IR.271.56.2024

dot. zapytania ofertowego na **Remont sanitariatów w Domu Ludowym w Podolu**

Poniżej poglądowy rzut ścianek działowych.

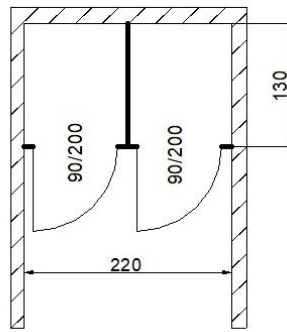
Prosimy o wskazanie czy dla pozycji 2.39 przedmiaru, chodzi tam o to, że ścianka frontowa będzie miała 2,2 metra i będzie między ścianami budynku a ściana działowa hpl będzie miała 1,3m? Czy też może chodzi o to, że ścianka 1,3 m będzie ścianką boczną, a drugą ścianką boczną będzie ściana budynku, ale wtedy wynikałoby z tego że nie ma ścianki działowej gdyż w wyliczeniach podano tylko dwie ścianki 1,3 oraz 2,2

Czy w wysokości ścianki 2,5 m jest wliczony już wymiar nóżki z standardowym prześwitem 15 cm , czy też jest to wysokość samej płyty.

Czy obranie przez Państwa niestandardowej wysokości 2,5 metra wynika z chęci zabudowania pod sufit czy też innych aspektów.

Prośba o wskazanie szerokości futryn dla drzwi.

Pozycja 2.39. przedmiaru wskazuje na wykonanie ścianek działowych systemowych z drzwiami i zamkami z płyty hpl wodoodpornej z okuciami ze stali nierdzewnej w pomieszczeniu łazienki w budynku komunalnym w Podolu o parametrach:

- wysokość ścianki działowej systemowej z hpl: standardowa wysokość 2000 mm oraz 150 mm odległość krawędzi kabiny od posadzki, w tym 2 szt. drzwi z hpl.

Wysokość ścianki 200 cm +
prześwit od dołu 15 cm
